NOTA VAN BEANTWOORDING

Reactie op zienswijze Stichting Langs de Gouwe

Wij hebben uw zienswijze d.d. 12 februari 2020 op het projectplan Waterwet van de oeververvangende van de Gouwe T9 vak 8 in goede orde ontvangen. In deze zienswijze heeft u het onder andere over ontbrekende onderdelen, waaronder:

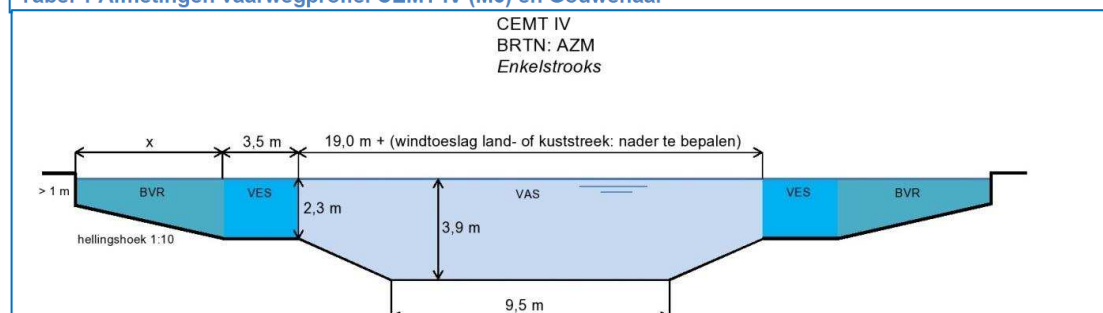
Ook geeft u in uw zienswijze aan een onderbouwing te missen ten aanzien van de ontwerpdiepte in dit werkvak. In het projectplan is onder paragraaf 3.2 Ontwerputgangspunten oeverconstructie geen gedetailleerde beschrijving opgenomen van de gewenste ontwerpdiepte voor werkvak 8. We hebben op basis van uw reactie in Blok A een nadere onderbouwing verwerkt in het definitief projectplan in paragraaf 3.2..

Om de geëiste ontwerpdiepte nader toe te lichten het volgende. De Gouwe wordt, op basis van onder andere de vigerende Richtlijn Vaarwegen, Uitvoeringsregeling Vaarwegprofielen Zuid-Holland en het Handboek Vaarwegen, ingericht voor beroepsvaartuigen met CEMT-klasse IV en recreatievaart (staande mastroute). De Gouwe wordt ook gebruikt door grotere beroepsvaartuigen dan CEMT IV. In onderstaande tabel 1 zijn de gewenste afmetingen voor het vaarwegprofiel Gouwe opgenomen, gebaseerd op de vigerende Richtlijn Vaarwegen. De Gouwe is een relatief smalle vaarweg, in het bijzonder in het Nauw van Boskoop. De afgelopen jaren is het bodemprofiel op vele locaties door het scheepvaartverkeer uitgesleten. Bodemonderzoek laat zien dat op sommige locaties het bodemprofiel zelfs tot -4,0 meter t.o.v. NAP is uitgesleten. Dit zal naar verwachting de komende jaren doorzetten. Een belangrijk gevolg is dat oeverconstructies instabiel zijn geworden en vervangen moeten worden.

De oeverconstructies worden ontworpen met een levensduur van 100 jaar. De oeverconstructie wordt in het Nauw van Boskoop zwaarder belast als gevolg van manoeuvrerende schepen. Ook de huidige vaarwegdiepte heeft daar mee te maken. Zoals aangegeven is op sommige locaties de huidige waterdiepte dieper dan noodzakelijk voor het maatgevend schip. Dit speelt met name op locaties waar de vaarweg erg smal is. Als naast het schip relatief weinig ruimte is, omdat de vaarweg erg nauw is, is er aan de zijkanten minder mogelijkheid tot waterverplaatsing, waarbij de bodem dan harder uitslijt en zwaarder belast wordt. Om dit effect op te vangen wordt overdiepte gerealiseerd die in het ontwerp van de damwanden meegenomen wordt.

Er wordt op basis van uw reactie in Blok A de volgende wijziging doorgevoerd op het ontwerp-projectplan in de paragraaf 3.2.: De Gouwe wordt, op basis van onder andere de vigerende Richtlijn Vaarwegen, Uitvoeringsregeling Vaarwegprofielen Zuid-Holland en het Handboek Vaarwegen, ingericht voor beroepsvaartuigen met CEMT-klasse IV en recreatievaart (staande mastroute). De Gouwe wordt ook gebruikt door grotere beroepsvaartuigen dan CEMT IV. De gewenste ontwerpdiepte is opgesteld op basis van de resultaten uit de Corridorstudie Gouwe en Trajectstudie uit 2015 en eisen vanuit provinciaal vaarwegbeleid (robuustheid constructie) en vaarwegbeheer (waterveiligheid, waterbeheer, veiligheid en stabiliteit huidige oever). Om een toekomstbestendige oeverconstructie te kunnen realiseren, is een grotere waterdiepte dan het vaarwegprofiel noodzakelijk. Situatie-afhankelijk wordt daarom incidenteel een grotere waterdiepte voor de oeverconstructie geëist. Ook wordt een baggertolerantie van -0,1 m meegerekend om de toekomstige geëiste waterdiepte te kunnen garanderen. Deze gewenste ontwerpdiepte ter plaatse van werkvak 8 ligt tussen -4,6m NAP (Badhuisweg) en -5,2m NAP (Burgemeester Colijnstraat en Kerkplein).

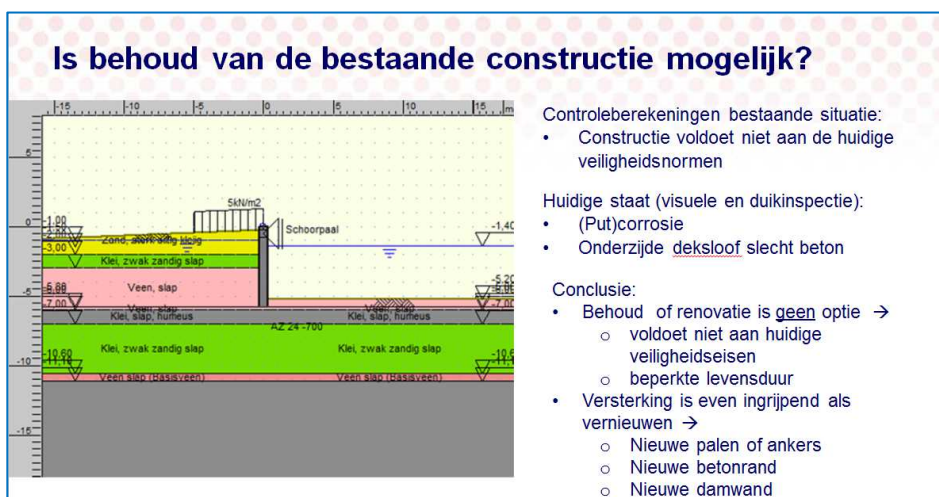
Via een serie constructieve berekeningen is de bestaande constructie bij de Badhuisweg, Burgemeester Colijnstraat en Kerkplein beoordeeld op sterkte en stabiliteit en de daaraan gekoppelde mogelijkheid de constructie of delen ervan te hergebruiken voor de huidige en toekomstige situatie. De optie om de bestaande constructie te gebruiken voor de huidige en toekomstige situatie is mede op basis van de uitkomsten van de keukentafelgesprekken met alle bewoners in de berekeningen meegenomen. De resultaten van deze berekeningen zijn gepresenteerd aan alle bewoners tijdens de informatieavond op 12-12-'17.

- De sterkte en stabiliteit van de huidige kadeconstructie voldoet niet aan de huidige eisen. De inbeddingsdiepte van de damwand en het draagvermogen van de palen van het paaljuk zijn onvoldoende om de op de kade werkende belastingen met voldoende veiligheid op te kunnen nemen. De huidige oeverconstructie dient te worden vervangen.
- Voor de toekomstige gewenste situatie is de bestaande kadeconstructie niet geschikt. De inbeddingslengte van de damwand is te kort, de optredende krachten zijn niet opneembaar door de constructie (damwand, paaljuk, deksloof). Voor de toekomstige situatie met een verlaagd bodemniveau is versterking/aanpassing dan wel volledige vervanging van de bestaande kadeconstructie noodzakelijk.
